Mission régionale d'autorité environnementale

**Avis délibéré
sur le projet de renouvellement urbain
du quartier d'Orgemont
Épinay-sur-Seine (93)**

N° APJIF-2023-067
du 20/12/2023

Figure 7 : Notation technique (à gauche) et énergétique (à droite) du patrimoine CDC Habitat/Sarvillep, source : étude d'impact, p. 73 et 183. À comparer avec la figure 3 qui localise les démolitions.

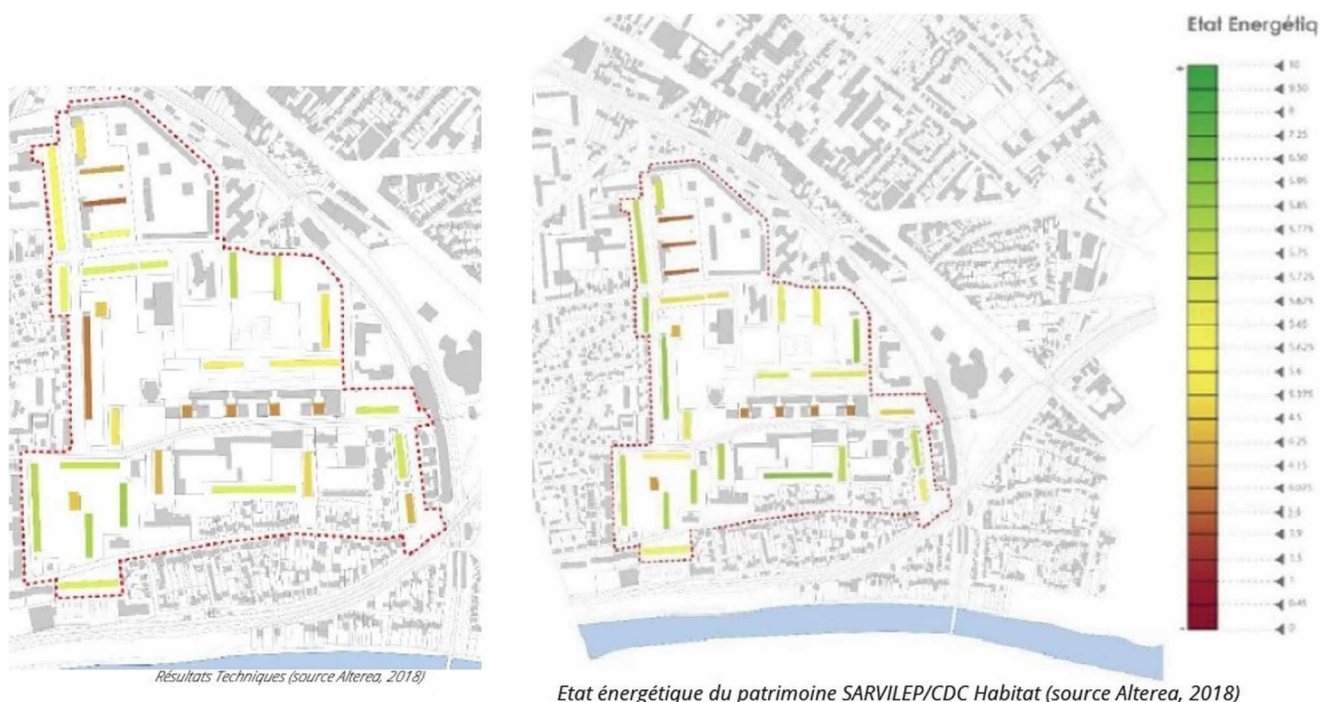
Par exemple, sur le patrimoine bâti de CDC Habitat / Sarvillep (p. 73), l'Autorité environnementale observe que certaines barres de logements ayant vocation à être démolies obtenaient une notation technique⁷ plutôt satisfaisante comparativement à des barres ayant vocation à être rénovées. C'est notamment le cas de la résidence située chemin des Fortes Terres bien notée sur la carte d'état technique, comme sur la carte d'état énergétique (p. 183) et dont le coefficient d'énergie primaire (Cep) moyen diagnostiqué en 2018 est de 162 kWhEP/m²/an). L'étude d'impact n'explique pas pour quelles raisons — indépendantes ou non des capacités de rénovation énergétique du bâtiment — la démolition a été favorisée dans ce cas de figure.

(3) L'Autorité environnementale recommande d'exposer pour l'ensemble des logements et équipements voués à être démolis les raisons de ce choix, comparativement à un choix de rénovation (puisque les démolitions ne visent pas uniquement les logements les plus dégradés) et de détailler les modalités de relogement des personnes concernées par ces démolitions.

Figure 9 : Potentiel photovoltaïque en toiture selon l'Apur, source : étude d'impact, p. 185.

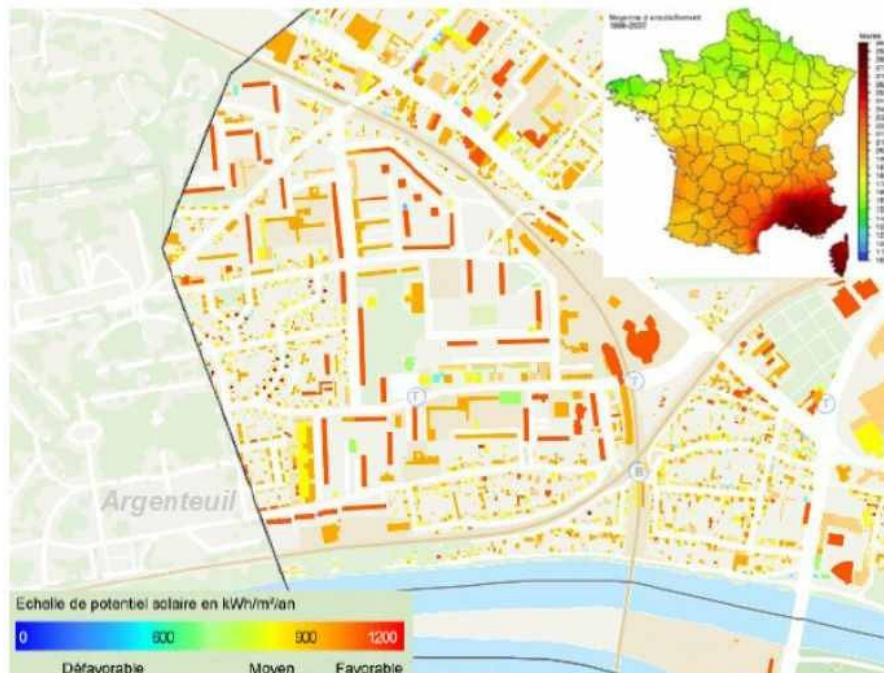
Selon l'étude d'impact : « L'hypothèse de production photovoltaïque sur environ 25 % des surfaces de toiture disponibles (scénario MaXXIaliste) permet d'améliorer la performance énergétique tout en étant rentabilisée économiquement après environ 12 ans. » (p. 344).

L'étude d'impact ne confirme pas, par la suite, les arbitrages rendus en matière de production photovoltaïque sur les toitures des bâtiments rénovés. Concernant les constructions neuves, le dossier indique qu'il n'y aura « pas de toitures photovoltaïques » (annexe « Bilan Carbone », p. 10). Ce choix s'avère pourtant déterminant pour le projet, tant en termes d'empreinte énergétique qu'environnementale. Elle n'examine pas non plus la possibilité de mettre en place du solaire thermique pour l'eau chaude sanitaire grâce à l'implantation de panneaux en toiture. Elle ne présente pas les arguments ayant amenés le maître d'ouvrage à renoncer aux « chaudières numériques » et à la récupération de chaleur sur les eaux grises.

- de préciser les arbitrages rendus en matière de production photovoltaïque et les modalités d'installation de panneaux photovoltaïques en toiture et d'évaluer la production d'électricité envisagée ;
- d'étayer le choix de ne pas mettre en place de production d'eau chaude sanitaire par solaire thermodynamique.

Figure 13 : Carte isophone - situation actuelle en période diurne - L_{Aeq} (6h-22h), source : étude d'impact, p. 250.

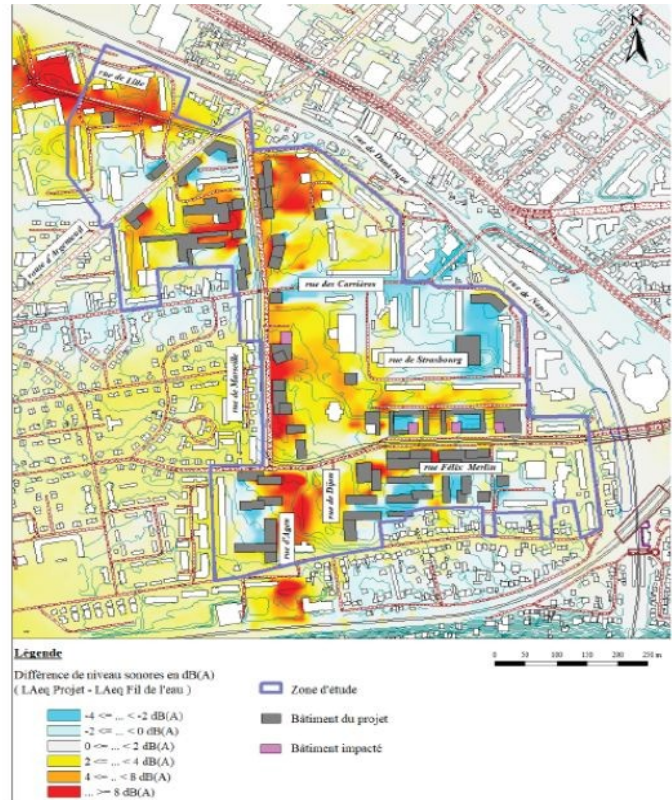
L'Autorité environnementale relève que la campagne de mesure s'est limitée à un seul jour, ce qui pourrait relativiser la représentativité des données ainsi obtenues. Par ailleurs, les cartes de « bruit cumulé » produites par Bruitparif mettent en évidence des nuisances sonores élevées, dont ne rend pas compte la carte isophone produite par l'étude d'impact (utilisant des indices différents), notamment celles générées par les deux lignes ferroviaires qui bordent le site, particulièrement au sud (p. 250, repris ci-dessous figure 13).

(23) L'Autorité environnementale recommande de compléter l'étude acoustique par des mesures effectuées sur plusieurs jours et rendre compte des nuisances sonores élevées qui apparaissent sur les cartes de Bruitparif, notamment celles liées aux voies ferrées qui bordent le site.

Figure 16 : Modélisation de l'îlot de chaleur urbain à l'état initial, source : étude d'impact, p. 113.

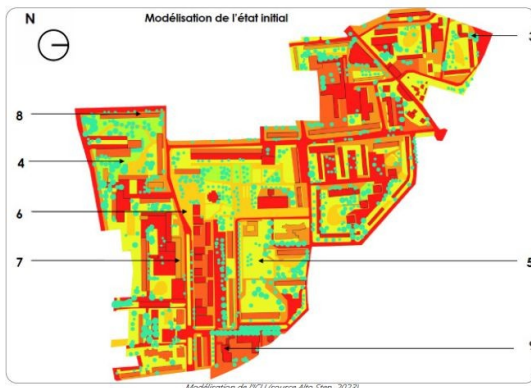
L'étude d'impact présente une modélisation du phénomène d'îlot de chaleur urbain à l'état initial, mettant en évidence des secteurs particulièrement sensibles, notamment au nord de la rue Félix Merlin et dans le secteur du groupe scolaire Jean-Jacques Rousseau (p. 113). Une modélisation du phénomène d'îlot de chaleur urbain à l'état de projet est également réalisée, prenant notamment en compte les cœurs d'îlot, l'extension du parc central, la plantation d'arbres de manière diffuse et des noues végétalisées. La comparaison des deux profils (p. 299) met en évidence une amélioration globale, sous réserve du bon développement à terme des arbres plantés (plus de trente ans pour générer les ombres attendues). L'étude d'impact fait quelques constats par secteurs. Les préconisations issues de l'étude du phénomène portaient sur la nature des matériaux, la plantation et la densification de végétaux (p. 300-301).

(27) L'Autorité environnementale recommande d'affiner la modélisation du phénomène d'îlot de chaleur urbain à l'état projeté et de prévoir des mesures complémentaires permettant une réduction, y compris localisée, des effets d'îlots de chaleur urbains persistants.

Figure 18 : Voies cyclables proposées par le projet, source : étude d'impact, p. 35.

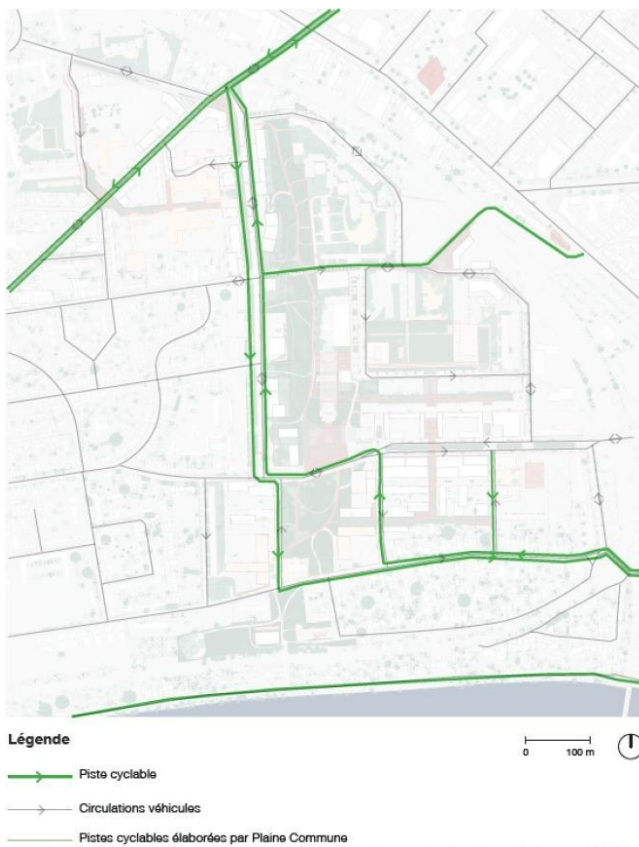
L'étude d'impact localise les pistes cyclables envisagées (p. 35). Il apparaît que le plan des pistes cyclables « *contourne les contraintes de l'espace public saturé* » et que l'est de la rue Félix Merlin, comme la rue de Lille, lisibles dans l'espace public comme axes de circulation du tramway, ne sont pas dotées de pistes cyclables, ce qui nécessite d'être justifié par l'existence d'itinéraires existants d'ores et déjà satisfaisants dans le cadre d'une analyse détaillée et publiée. Par ailleurs, les connexions du réseau de pistes cyclables aux réseaux environnants ne sont pas mises en évidence. L'Autorité environnementale relève notamment l'absence de connexion sud vers le chemin de halage en franchissant la voie ferrée, ou encore l'absence de liens vers l'ouest hormis au niveau de la route d'Argenteuil.
